committente **COMUNE DI VILLASANTA (MB)**

oggetto **Aggiornamento Classificazione Acustica del.C.C.n.303 19/05/2003
in coordinamento col P.G.T. vigente (del.C.C.n.156-7/12),ex L.447/95,
L.R.13/01,D.G.R. VII/9776 12.07.02,D.G.R. VIII/11349 10.02.10 e s.m.i.
Variante parziale**

elaborato **PROPOSTA CONTRODEDUZIONI AI PARERI PERVENUTI**

data febbraio 2017

Figura 3 Fascia di pertinenza viabilità extraurbana

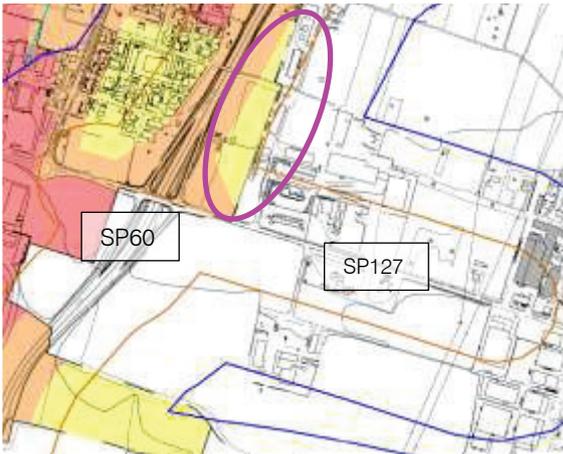
Viene richiesto di togliere l'indicazione grafica delle fasce territoriali di pertinenza della viabilità extraurbana secondaria nella parte di territorio di pertinenza del Comune di Concorezzo, in particolare in corrispondenza delle SP 60 e SP 217 (si veda la figura 3 seguente).

Viene richiesto di riclassificare in classe IV una porzione di territorio compresa tra la SP60 ed il territorio Comunale di Concorezzo, in corrispondenza delle vie dei Mille e Dandolo in Comune di Villasanta e via Monte Rosa in Comune di Concorezzo (area evidenziata in figura 3). L'area è posta attualmente in classe III e non è stata oggetto di variazione nella presente variante della Classificazione acustica.

Motivazione della richiesta è l'uniformazione dalla classificazione dell'area tra i due Comuni che vede una piccola zona di classe III compresa entro una più estesa zona di classe IV e la presenza nelle vicinanze della piattaforma di raccolta rifiuti di Concorezzo in via Monte Rosa.

Stante quanto sopra riportato non si ritiene necessario recepire l'osservazione.

Nonostante la destinazione urbanistica e l'uso attuale siano maggiormente conformi alla definizione della classe III si ritiene che, non essendo peraltro presenti recettori sensibili, si possa recepire l'osservazione secondo il criterio indicato anche nelle linee guida regionali di evitare, ove possibile, un eccessivo spezzettamento del territorio con zone a differenti valori limite.

Nella scheda seguente è illustrata la modifica proposta.

<p>Motivazioni: Uniformare la classificazione evitando eccessiva frammentazione del territorio in aree a diversi valore limite.</p>
